玄海原子力発電所 審査資料	
資料番号	G S s - 7 - 0
提出年月日	2023年10月13日

## 玄海原子力発電所3号炉及び4号炉

発電用原子炉設置変更許可申請書比較表（震源を特定せず策定する地震動）

（本文五号、経理的基礎、添付書類五、添付書類八）

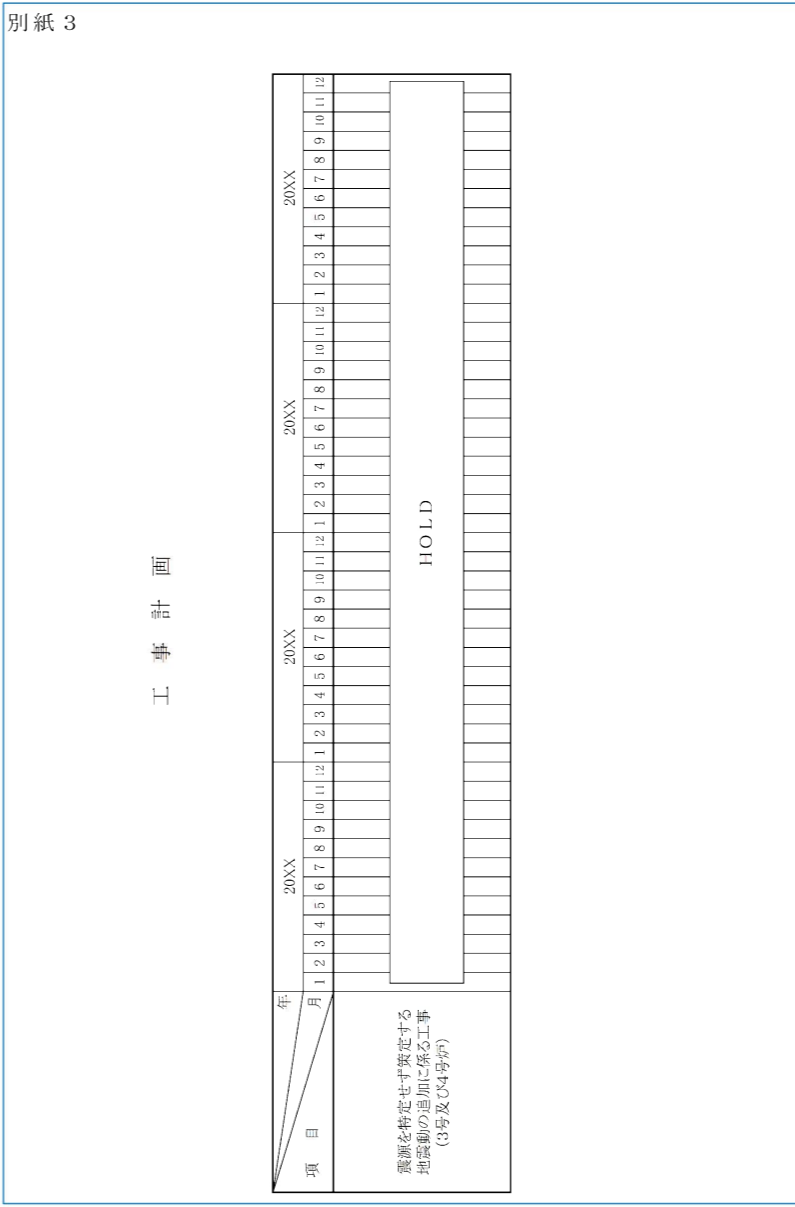
既許可 本文五号 (令和3年4月28日許可)	当初申請 (令和3年8月23日)	補正 (予定)	備考
<div data-bbox="231 338 418 541"> <p>— Ss-1<sub>H</sub> — Ss-2<sub>NS</sub> - - - Ss-3<sub>NS</sub> — Ss-4<sub>H</sub> - - - Ss-5<sub>NS</sub></p> </div> <p data-bbox="151 653 872 1591">第 5.1 図 基準地震動の応答スペクトル (水平方向：NS)</p>	<div data-bbox="1012 338 1199 569"> <p>— Ss-1<sub>H</sub> — Ss-2<sub>NS</sub> - - - Ss-3<sub>NS</sub> — Ss-4<sub>H</sub> - - - Ss-5<sub>NS</sub> - - - Ss-6<sub>H</sub></p> </div> <p data-bbox="940 653 1662 1591">第 5.1 図 基準地震動の応答スペクトル (水平方向：NS)</p>	<div data-bbox="1801 338 1988 569"> <p>— Ss-1<sub>H</sub> — Ss-2<sub>NS</sub> - - - Ss-3<sub>NS</sub> — Ss-4<sub>H</sub> - - - Ss-5<sub>NS</sub> - - - Ss-6<sub>H</sub></p> </div> <p data-bbox="1730 653 2451 1591">第 5.1 図 基準地震動の応答スペクトル (水平方向：NS)</p>	<p data-bbox="2487 411 2849 478">・基準地震動 Ss-6 の追加、 の変更</p>
